Autorité environnementale

Avis délibéré de l'Autorité environnementale sur le plan de gestion pluriannuel des opérations de dragage d'entretien sur la rivière Seille (71)

n°Ae: 2014-42

Figure 4 : Protocole analytique suivi pour la caractérisation initiale des matériaux. Source : note complémentaire.

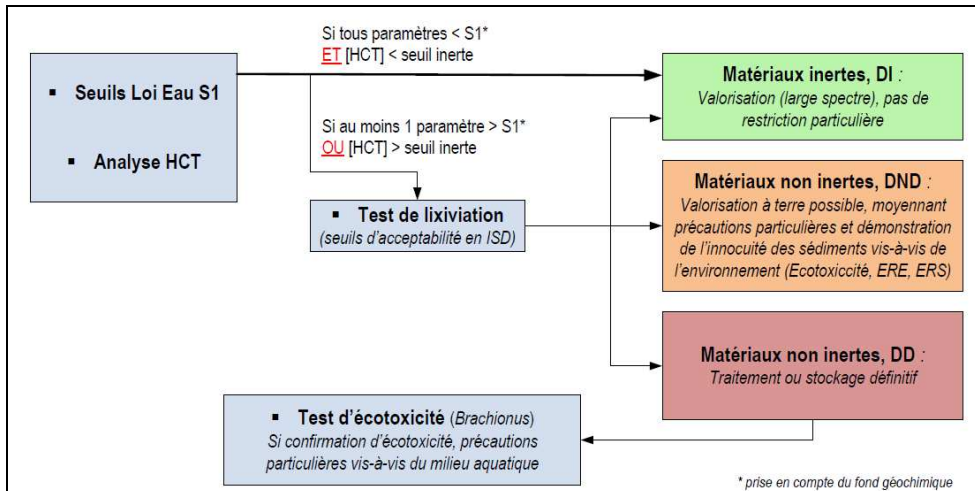
Le protocole proposé est bien conforme à l'arrêté du 9 août 2006. Il montre d'ailleurs que l'indicateur QS_m mis en avant dans le dossier n'est pas utilisé dans ce processus opérationnel.

L'Ae note que l'essai d'écotoxicité qui intervient en dernier ressort est un essai de toxicité aiguë. Le risque est donc de ne pas confirmer par cet essai une toxicité avérée car liée à la présence de substances dont la toxicité chronique ou sublétales est connue.
